柏崎刈羽原子力発電所第6号機 設計及び工事計画審査資料	
資料番号	KK6 添-1-038(比較表) 改1
提出年月日	2024年2月5日

先行審査プラントの記載との比較表

(-1-3-3 燃料体等又は重量物の落下による使用済燃料貯蔵槽
内の燃料体等の破損の防止及び使用済燃料貯蔵槽の
機能喪失の防止に関する説明書)

図3-1 グラップルの空気源喪失時にも燃料体等をつかむ構造

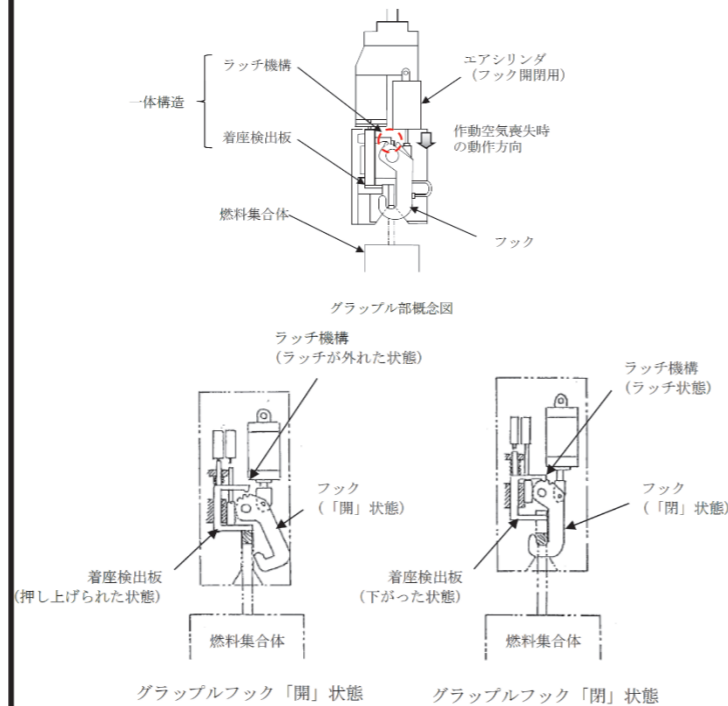
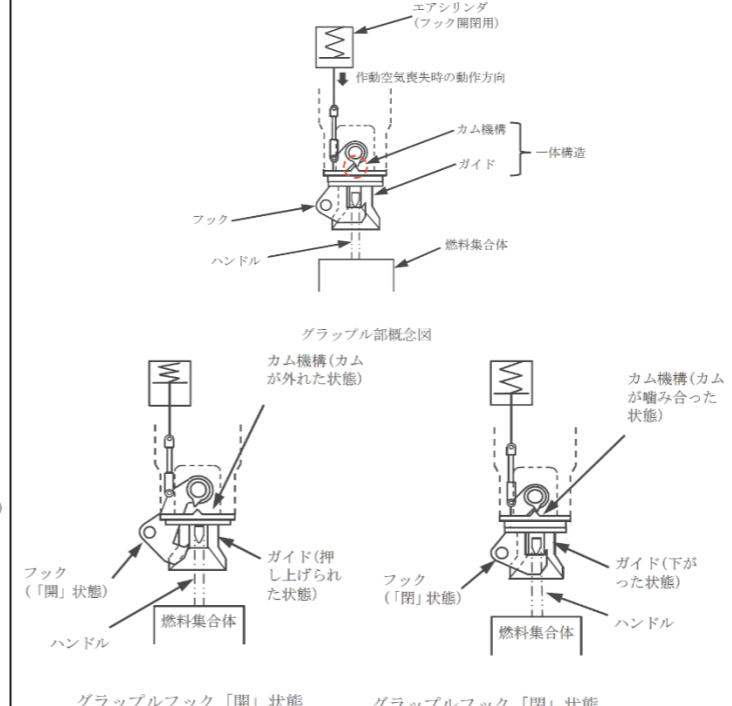
・設備構成の差異(メーカーの差異によりグラップルの構造が異なっているが、燃料体等を吊った状態でフックが開方向に動作しない設計は7号機と同様である。)

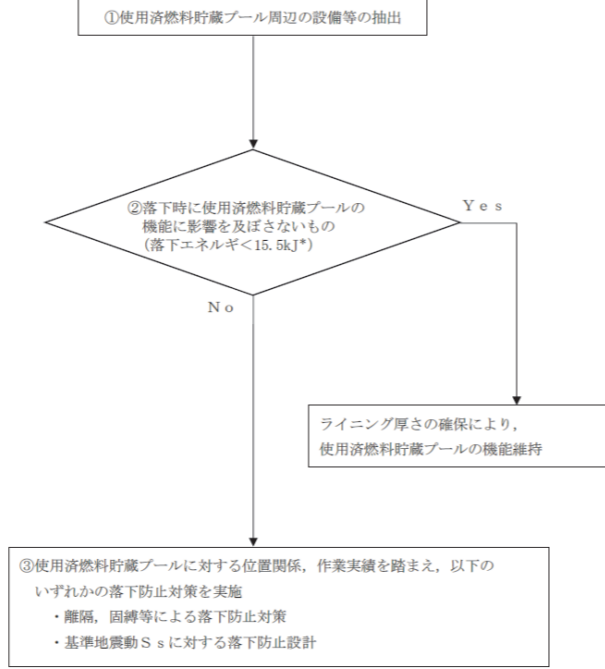
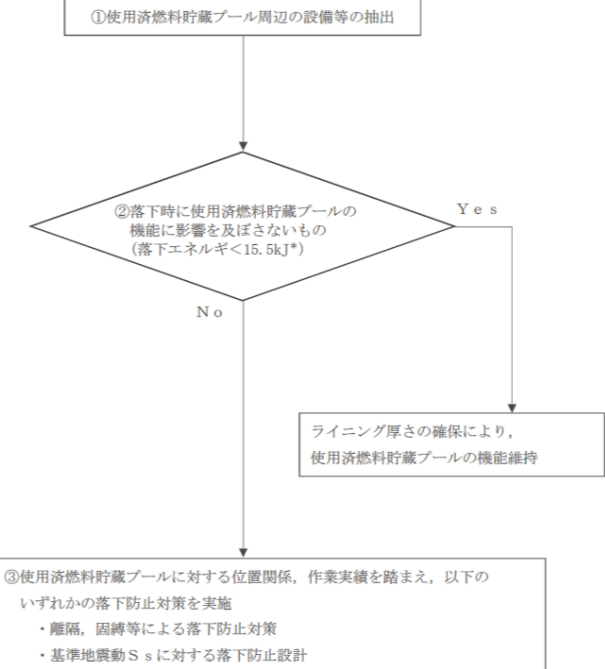
島根原子力発電所 第2号機	柏崎刈羽原子力発電所 第7号機	柏崎刈羽原子力発電所 第6号機	柏崎刈羽原子力発電所第7号機との比較
	<p>主巻フックを二重のワイヤロープで保持することで、仮にワイヤロープが1本破断したとしても、残りのワイヤロープ1本で吊荷を保持でき、吊荷を落下させず安全に保持できる設計とする。</p>  <p>図3-5 二重のワイヤロープで原子炉建屋クレーンの主巻フックを保持する構造</p>  <p>図3-6 原子炉建屋クレーンのインターロック (Bモード) による重量物移送範囲</p>	<p>主巻フックを二重のワイヤロープで保持することで、仮にワイヤロープが1本破断したとしても、残りのワイヤロープ1本で吊荷を保持でき、吊荷を落下させず安全に保持できる設計とする。</p>  <p>図3-5 二重のワイヤロープで原子炉建屋クレーンの主巻フックを保持する構造</p>  <p>図3-6 原子炉建屋クレーンのインターロック (Bモード) による重量物移送範囲</p>	<p>・差異なし</p> <p>・設備構成の差異(メーカーの差異により二重のワイヤロープで保持する構造が異なっているが、ワイヤロープ1本が破断しても残りの1本で保持できる設計は7号機と同様である。)</p> <p>・設備構成の差異(重量物移送範囲が異なっているが、使用済燃料プール上に侵入できないインターロックは7号機と同様である。)</p>
